Tilsynsrapport til offentliggørelse

Virksomhedens navn	Maabjerg Energy Center – BioHeat & Power A/S
Virksomhedens adresse	Energivej 2 7500 Holstebro,
CVR nummer	25495977
Virksomhedstype	5.2a Bortskaf/nyttig Ufarligt >3 tons/time, forbrænding
Tidspunkt for tilsynet	Onsdag den 23. januar 2019 kl 10.00 – 16.00
Baggrunden for tilsynet	Prioriteret tilsyn Tilsyn med overholdelse af vilkår i nye miljøgodkendelser Revurdering af miljøgodkendelser samt BTR Gennemgang af egenkontrol
Varsling af tilsynet	Tilsynet blev aftalt den 20. august 2018 og varslet den 11. januar 2019
Deltagere fra virksomheden	Over Hauris Jespersen, Måbjergværket Niels Peder Hansen, Måbjergværket
Øvrige deltagere	For Måbjergværket Per Filskov, COWI Claus Verner Nielsen, COWI
Tilsynet udført af	Annemarie Brix, Miljøstyrelsen Virksomheder Ulla Seerup, Miljøstyrelsen Virksomheder
Tilsynet omfattede	Tilsyn med overholdelse af vilkår i nye miljøgodkendelser Revurdering af miljøgodkendelser samt BTR Gennemgang af egenkontrol Besigtigelse af kontrolrum, silo, slaggeoplæg, udendørs arealer inkl. placering af borerer ifb. BTR, tankoplæg og tankgårde til syre, base og brintoverilte.

Revurdering af miljøgodkendelser, overordne

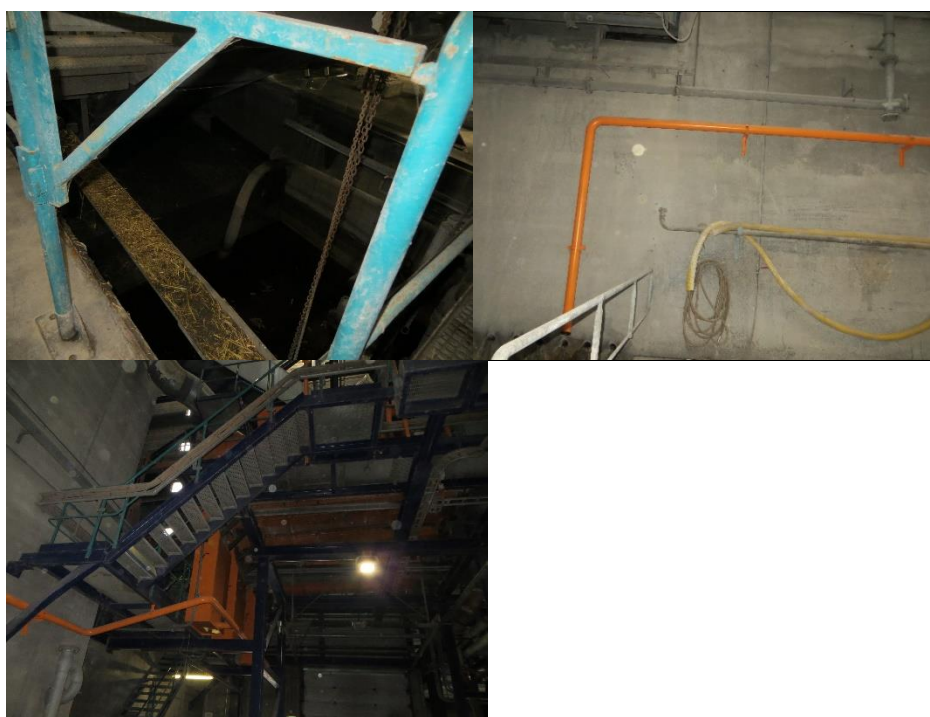
Tilsyn med opstilling af tanke jf. miljøgodkendelse af 2. september 2016. Overfladevand fra tankgården til lud, sulfatvand, svovlsyre og brintoverilte opsamles i 1000 m³ gylletank (gylletank ses ikke på billedet) og genbruges. Overfladevandet udledes ikke til regnvandssystem. Ventiler lukkes, hvis pH eller ledningsevne ændres, som indikation for spild eller utæthed. Ifølge godkendelsen af 2. september 2016 skal tankgraven kunne rumme 110% af indholdet af den største tank. Ved total tømning af tanken vil overskydende væske løbe til tankgraven med lud

Efter korrespondance med beredskabet, har Miljøstyrelsen konkluderet at konstruktionen kan ikke lovliggøres og Måbjergværket har derfor fået en indskærpelse om at forholdene skal bringes i orden.
